109年度臺南市都市設計審議委員會 第2次會議紀錄

中華民國109年2月27日府都設字第1090264664號函

一、時間：中華民國109年2月20日(星期四)下午2時0分

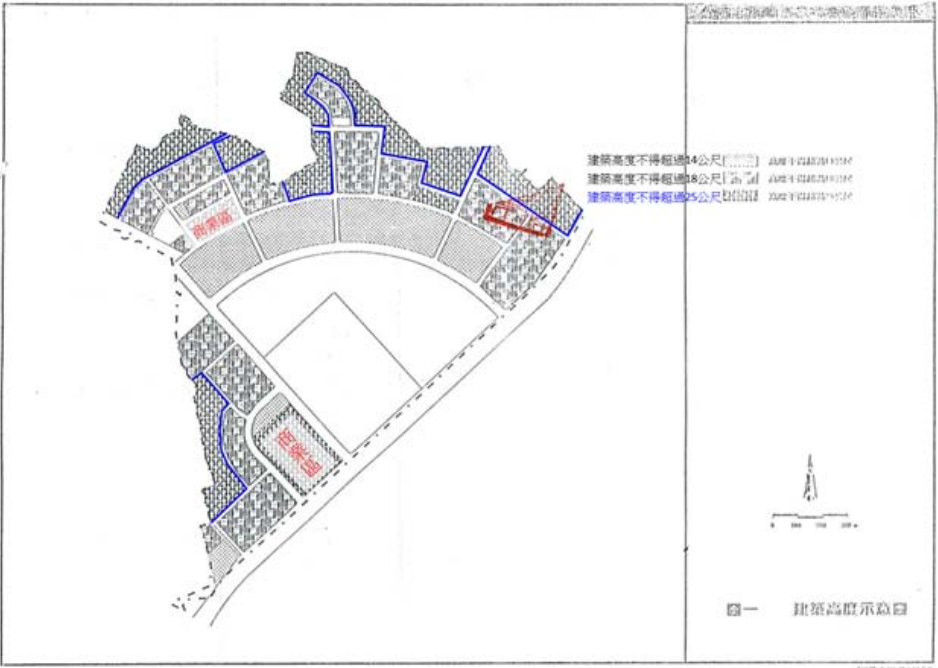
審議 第三案	「藏美建設安南區國安段1564等地號店鋪、集合住宅新建工程」都市設計審議案		申請 單位 設計 單位	藏美建設股份有限公司 陳鵬宇、鄭承佳建築師事務所
初核 意見	審查 單位	權責檢核 項目	審查意見	
	都市發展局 都市設計科 地景規劃 工程科	基本資料 整體空間設計 平面配置計畫 立面材質計畫 剖面高程設計 植栽計畫 透水計畫 照明計畫 景觀模擬 都設審議原則 其他主管法令	<p>一、法令檢討需提請委員會審議同意或修正部分：</p> <p>(一) 土地使用分區管制要點第十條：「(二)應自計畫道路境界線分別退縮建築：其臨計畫道路境界線皆須設置 1.5 公尺寬之喬木植生帶，其餘部份留設無遮簷人行道供公眾通行。」，本案臨計畫道路側之喬木植生帶連續性不足，請修正。(P3-2、3-9)</p> <p>(二) 都市設計規範 4(1)點：「本計畫區之建築物，為塑造生態親水社區之特殊風格，其外觀色彩設計應以簡潔素雅之淺色系為基調，以符合環保色彩之材質作為達成區內生態與水路交織的景觀視覺協調效果。」，本案例外觀採用很大面積深色及黑色系材質，請修正。(P3-18-1~3-18-2)</p> <p>(三) 本案透水計算很大比例下方有結構物需扣除，則透水不足請修正。(P3-11、3-12)</p> <p>二、書圖文件應再補正部分：</p> <p>(一) 綠覆、透水面積計算若上方有雨遮及結構物需扣除。綠覆、透水、光電設施計算請確認並詳標分區面積。</p> <p>(二) 透水面積需扣除結構體請確認。</p> <p>(三) 各層平面、立剖面請標示建築線、地界線、退縮線位置。</p> <p>(四) 綠覆、透水面積計算若上下方有雨遮及結構物需扣除。</p> <p>(五) 空調設備請適度遮蔽。</p> <p>(六) 部分條文及檢核有誤。</p> <p>三、請於會中補充說明設計方案，以利審議部分：</p> <p>(一) 本案位低碳示範區，請說明綠建築、綠能發電系統、雨水貯流回收系統、建築量體配置座向、通風路徑、鄰棟間隔、外遮陽、照明設計、太陽光電發電系統之相關室內管線空間、栽植耐鹽耐旱原生誘鳥誘蝶樹種、街廓轉角、水塔、空調設備美化之設計內容。</p> <p>(二) 土地使用分區管制要點第十一條：「本計畫區所有建築物新建時，應設置太陽光電設施，並依「臺南市建築物屋頂設置太陽光電設施辦法」辦理…」，依該辦法之第五條：「建築物屋頂設置太陽光電設施，其太陽能光電板設置之傾斜角宜在十五度以上二十度以下，方位角宜在正南向左右十度範圍內。」，請做說明。</p> <p>(三) 土地使用分區管制要點第十五條：「一、…本區所有建築物新建時，應設置防洪或雨水貯留設施。」，請說明考量。</p> <p>(四) 都市設計規範 1(3)點：「建築量體配置應考量座向、通風路徑及鄰棟間隔，並有適當外遮陽設計。」，請說明。</p> <p>(五) 都市設計規範 3(4)點：「住宅區照明以設置於地面層為原則，照明以夜間活動使用及粧點使用為目的，但不得設置具雷射及閃爍式之照明器具。」，本案請說明。(P3-11)</p> <p>(六) 都市設計規範 5(3)點：「考量遮蔭降溫，宜採適當之外遮陽及自然通風設計。」，請說明。</p> <p>(七) 私人建築都市設計審議原則篇第一(四)點：「建築物屋頂平台與</p>

<p>建築立面鼓勵植栽綠化。」，請說明。</p> <p>(八) 私人建築都市設計審議原則篇第八點：「建築立面造型應與地區環境景觀和諧，屋頂水塔、空調設備應考量立面整體景觀予以美化；採玻璃帷幕造型建築物，其造型應考量符合亞熱帶氣候特性，並須注意眩光對週邊環境影響，及節約能源等事項。」，請說明是否設置相關設備，若有則繪製相關平剖面圖說。</p> <p>(九) P3-5，本案採正面式招牌廣告請說明，並依「臺南市廣告物管理自治條例」辦理。</p> <p>(十) 請說明店鋪停車考量。</p>
都市發展局 綜合企劃及審議科 都市計畫管理科 都市規劃科	<p>區位現況 都市計畫土地使用分區管制要點 依都市計畫規定申請之獎勵回饋計畫 其他主管法令</p>	<p>都市計畫管理科：無意見。</p> <p>綜合企劃及審議科：無審查意見。</p>
工務局 建築管理科	<p>建築計畫 建築法令 其他主管法令</p>	未提供意見。
工務局 公園管理科	<p>植栽計畫 照明計畫 其他主管法令</p>	未提供意見。
經濟發展局	<p>工業區開發 綠能產品運用 其他主管法令</p>	未提供意見。
交通局	<p>停車與交通動線計畫 交通影響評估 其他主管法令</p>	<p>1. 考量郡安路為九分子重劃區周邊穿越性道路，未來車流量大且車速快，因 A1~A15 戶已有車輛由郡安路進出，建議主要出入口不另開設郡安路僅留 10 米永續 12 街 2 處出入口。</p> <p>2. A1-A15 及 B1-B15 戶一樓店鋪空間明顯過小，與停車空間不成比例，室內停車空間不得違規作為店鋪使用。</p> <p>3. 請說明是否設有垃圾車臨停空間，垃圾清運請勿違規占用道路。</p>
文化局	<p>文化資產、古蹟保存、公共藝術等相關事項 其他主管法令</p>	基地非依《文化資產保存法》指定或登錄在案之古蹟、歷史建築、紀念建築、聚落建築群、考古遺址、史蹟、文化景觀。
水利局	<p>排水計畫</p>	未涉及區域排水設施範圍，無意見。
環保局	<p>環境保護設施計畫 環境影響評估 其他主管法令</p>	<p>1. 本案申請用地經查尚未公告為「土壤、地下水污染控制場址、整治場址，及土壤、地下水污染管制區」。</p> <p>2. 依書面資料審查，本案位於安南區國安段 1564-1 等 9 筆地號土地(住四之一)，預計興建地上 3~4 層地下 0 層之店鋪、集合住宅，建築物高度 10.3~13.5 米，基地面積 9705.34 平方公尺，開發基地如非位於「野生動物保護區或野生動物重要棲息環境」及「國家公園」；依據「開發行為應實施環境影響評估細目及範圍認定標準」第 25 條第 1 項第 1 款規定，初步認定免實施環境影響評估。</p> <p>3. 惟日後仍應依環境影響評估法第 7 條第 1 項規定，由目的事業主管機關轉開發行為申請許可文件至環保局正式認定應否實施環境影響評估。</p>
